六ヶ所再処理工場 しゅん工前に可能な限り廃液保有量を低減するのではなかったのか

しゅん工前に廃液処理(ガラス固化)を行う方針の撤回は許されない

ごく少量の実廃液でガラス溶融炉の処理能力が確認できるのか

2026.10.21 美浜の会

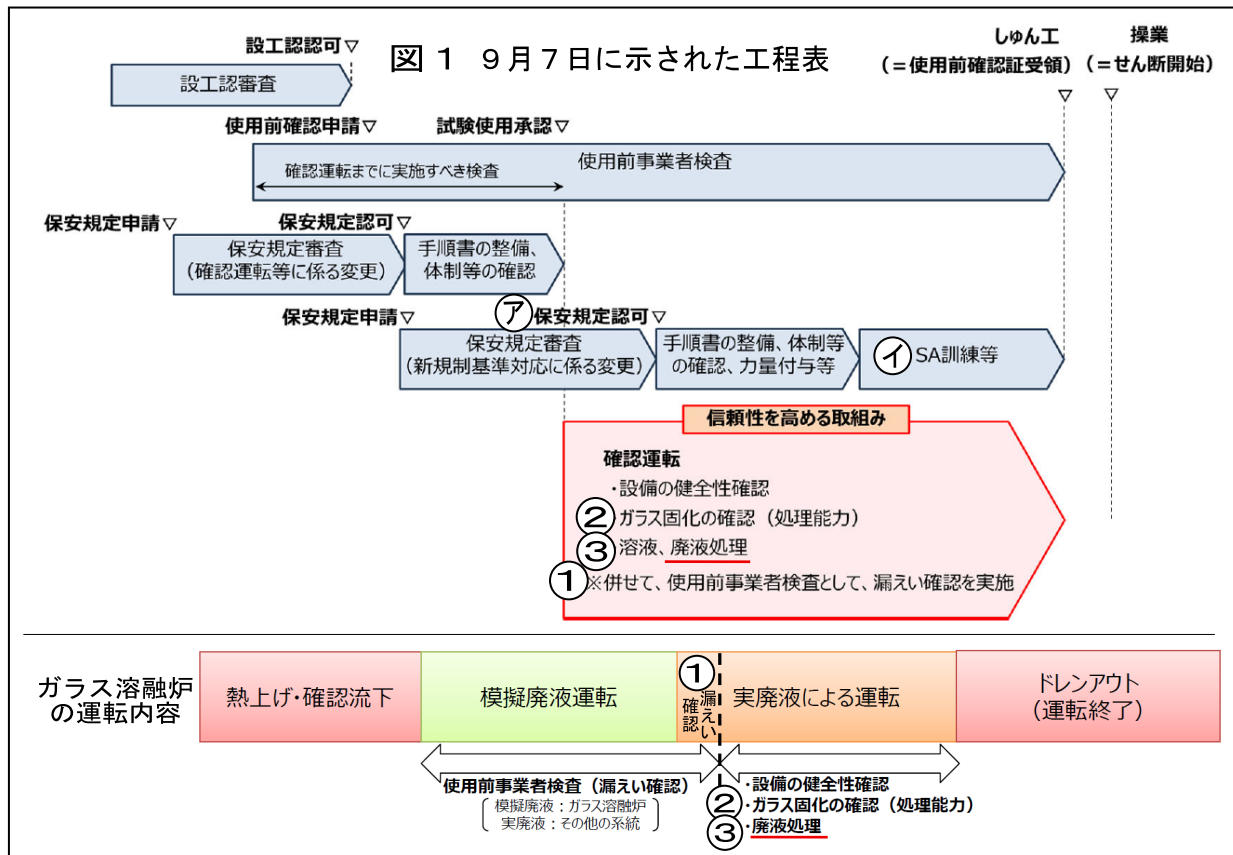
原燃は前回9月7日の審査会合で、ガラス溶融炉に関して、しゅん工前に実際の高レベル廃液(実廃液)を用いて下記の3種類の運転を行う方針を出していた(図1。※1資料の17,21頁)。

- ①高レベル廃液供給配管等の漏えい確認。
- ②ガラス固化の確認(処理能力): ガラス溶融炉への廃液供給速度70L/時でガラス固化体が造れるかの確認。
- ③溶液・廃液処理: アクティブ試験を行ったことにより生じ、施設内に溜まっている溶液(プルトニウム濃縮液・ウラン濃縮液)と廃液(高レベル廃液)の固体化(溶液は脱硝、粉末化。廃液はガラス固化)。固体化することにより、これらの溶液・廃液の貯蔵量を減らす。

原燃は、方針変更した理由として、前回審査会合で原子力規制庁より、実廃液を用いた運転①～③を行うにあたり『新規制基準適合との関係で・・・必要な手続きを進めること』とのコメントをいただいたこと(※2資料の17頁)を挙げている。前回会合で原燃は、新基準に適合する保安規定の認可(図1の㉞)を受けないまま、設計基準事故対処設備も重大事故対処設備も未整備のまま、重大事故等対処訓練(図1の㉟)も行わないまま、早期に実廃液を用いた運転①～③を開始しようとしていた。これに対し規制庁は、新基準適合前に実液を用いて運転することは慎重な検討が必要と指摘した。

ある。このため、しゅん工がどれだけ遅れようが、③「廃液処理」(ガラス固化)はしゅん工前に行う必要がある。②「処理能力の確認」は十分な量の実廃液を用いて行わなければならない。どちらも、⑦新基準に適合する保安規定の認可を受け、安全性向上対策工事、設計基準・重大事故対処設備の整備、④重大事故等対処訓練も完了させ、多量の実廃液を用いた運転を行う条件を整えた上で、しゅん工前に行うべきだ。アクティブ試験で生じたガラス固化のトラブルを放置したままのしゅん工は許されない。

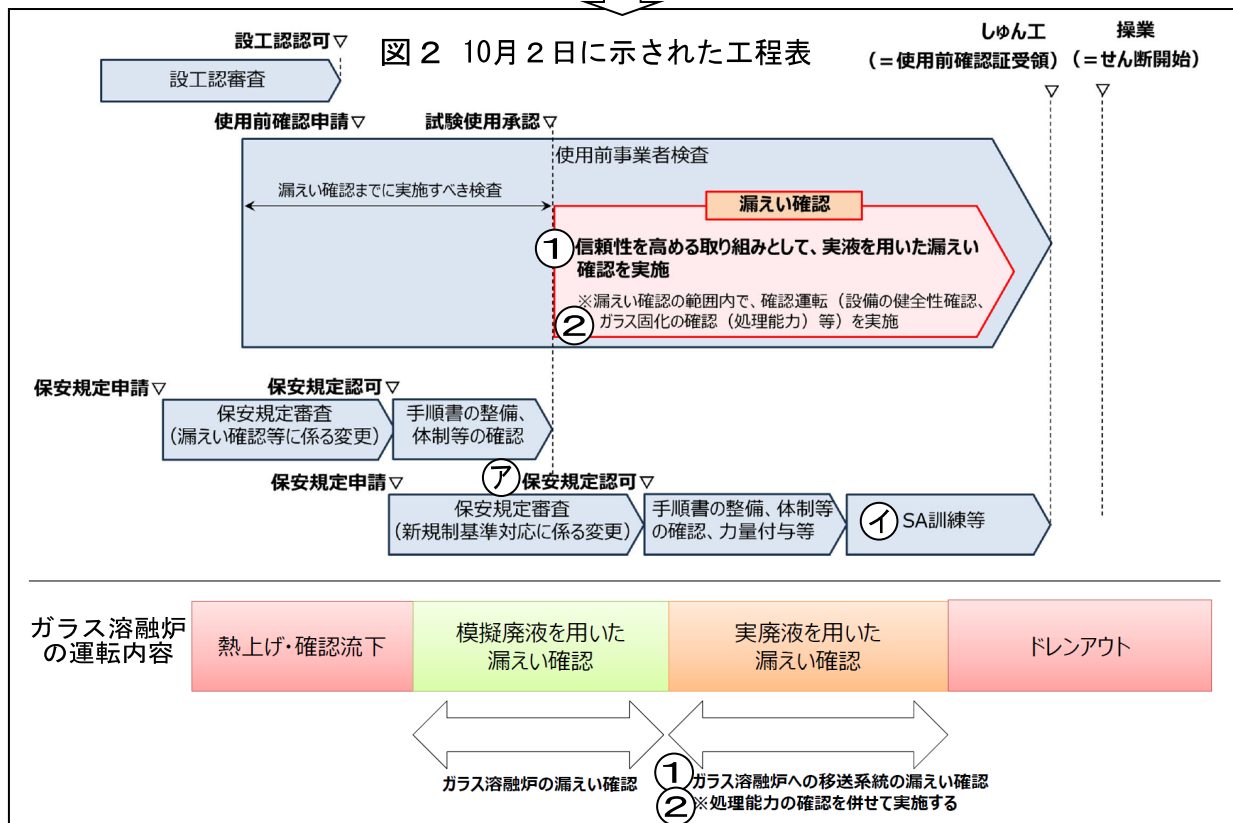
他方、原燃が 10 月 2 日に出したスケジュール表（図 2）では、②「処理能力の確認」を使用事前事業者検査の枠内に入れ、使用前事業者検査として行うかのような記載をしている。

いずれにしても、ガラス溶融炉の処理能力は、高レベル廃液を固化しリスクを下げる安全上重要な機能・性能だ。その確認は、使用前事業者検査として行うべきだ。

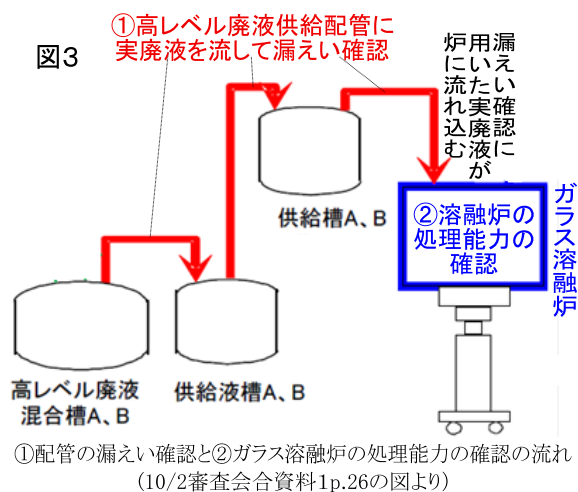
原燃は、ガラス溶融炉の②「処理能力の確認」については、しゅん工前に実施する方針は維持した。ところが、用いる実廃液の量は①高レベル廃液供給配管の「漏えい確認として必要な・・・通液量に限定する」(※2 資料の17頁)とした。つまり、図3のように、①「漏えい確認」に用いた実廃液はガラス溶融炉に流れ込むが、この流れ込む実廃液のみを用いて②「処理能力の確認」を行う。このため、用いる実廃液は「ごく少量」となるが、それで十分に②「処理能力の確認」ができるのかが問題となる。

原燃は、処理能力について、A・B2系列あるガラス溶融炉で各5本ガラス固化体を作り、5本目を造る際に廃液供給量(処理速度)70L/時で運転できるか確認するとしている(使用前事業者検査の実施方針(2022.11.25))。廃液約0.5 m³で1本のガラス固化体が造られる(※4)ことになっているため、10本のガラス固化体を造るのには廃液約5 m³が必要となる。「ごく少量」というのが5 m³に満たなければ原燃の方針に照らしても十分な検査にならない。

このような以前の結果を踏まえれば、各 5 本（計 10 本）では少なすぎる。最低でも 2 系列合わせて廃液 40 m³を用いて 80 本は造り、トラブルを生じさせることなく、処理速度 70 L/時で運転できるか、確認する必要がある。
